## OTIS 电梯轿门开关接线检查公告

79-21-006\_2022.1

图 1

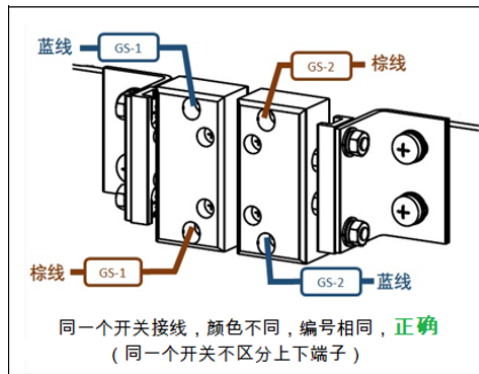
对奥的斯电梯公司来说，我们产品的安全性是至关重要的。我们对在用电梯的抽查中发现，由于个别电梯存在轿门开关接线错误，在某些极其特别情况的共同作用下，导致轿厢在单侧轿门没有关闭的情况发生移动，从而对轿厢内人员带来安全风险。

正确的接线方法如下图 1 所示：

备注：有可能在以往的安装/维保过程中存在接线改动以及端子编号丢失的情况，需要按照作业指导二维码 1 进行确认。
